9 – CONCLUSION

Le projet porté par la mairie de Saint-Pierre concerne la réalisation d'un nouveau cimetière sur le territoire communal dans le quartier de la Ligne Paradis, en continuité de l'actuel centre funéraire intercommunal du sud .

Pour les raisons exposées ci dessus, j'émet un **avis favorable** à la demande d'autorisation environnementale pour la création du futur cimetière de la Ligne Paradis sur la commune de Saint Pierre avec les recommandations suivantes :

Figure 5 de l'étude hydraulique (annexe 5 de l'étude d'impact)

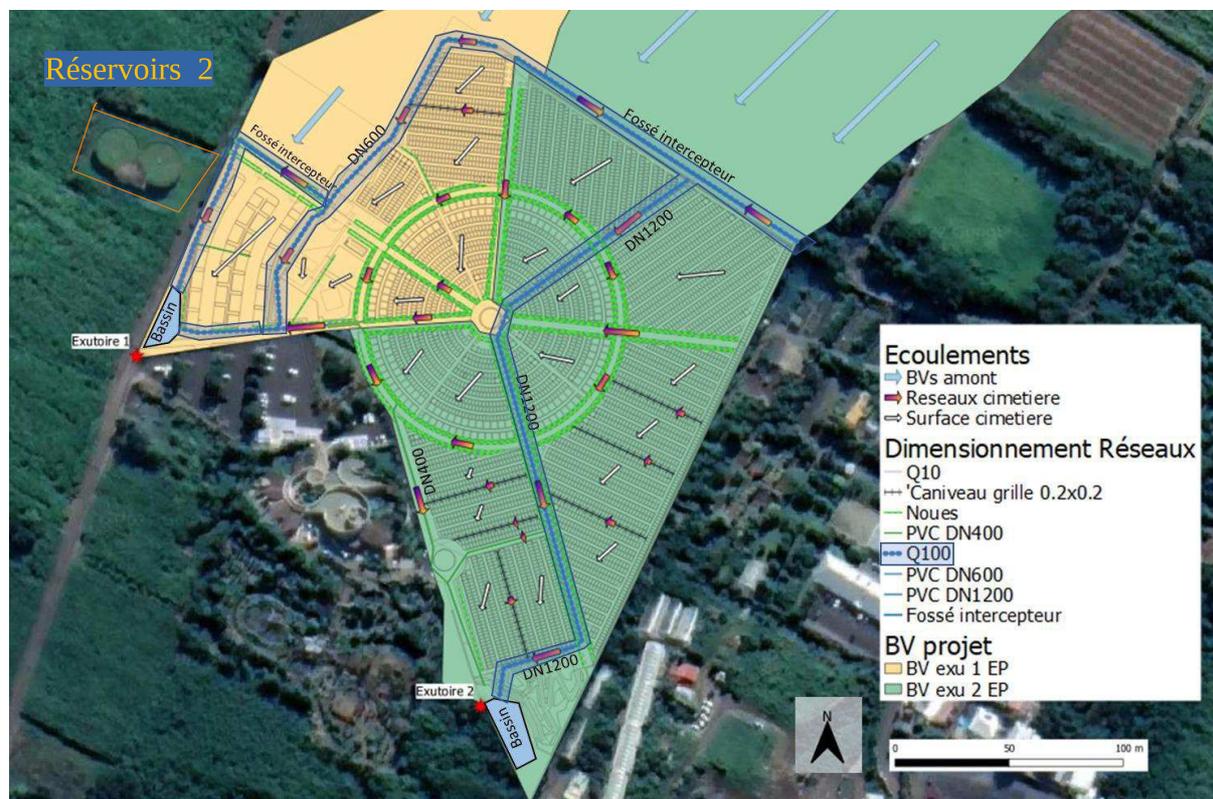
La création du cimetière entraînera une augmentation de la surface imperméabilisée : voiries, stationnements, bâtiments ainsi qu'une redistribution différente des écoulements entre les exutoires 1 et 2. Ces aménagements génèrent un surplus de débit aux exutoires et le projet se doit de compenser ses surplus par la mise en place de bassin de stockages.(voir localisation e ceux ci sur le plan ci dessous) .

Ces bassins de stockage ou de rétention ont été mis en place au droit de chaque exutoire. Le dimensionnement de ces bassins a été fait sur une période de retour décennale. Or pour des raisons de sécurité (fortes pluies pouvant occasionner des dégâts sur le cimetière) les eaux de bassin en amont de l'emprise du cimetière sont récupérées dans des réseaux intercepteurs dimensionnés pour des débits centennaux.

Pour une période de retour de 100 ans, les eaux pluviales déborderont des bassins de rétention. Ainsi pour atténuer ou retarder les risques de débordements des bassins de rétention, un linéaire de 1500 m de noues a été prévu. Ces noues sont des mesures adaptées pour compenser l'imperméabilisation du sol.

Les eaux pluviales recueillies sur le projet iront, selon les bassins versants soit dans le talweg existant (exutoire 2) soit dans la canalisation DN 500 du chemin de la Salette (exutoire 1).

Ces dispositions visent à assurer une transparence hydraulique. En cas de crue centennale, à l'exutoire 1 des probabilités de débordements seront possibles mais plus faibles dans les champs de canne qu'actuellement vu la quantité de volumes de stockage disponible en phase projet. De plus, il n'y a pas d'habitation aux abords de cette route donc les débordements seront uniquement au niveau des champs de cannes voisins..
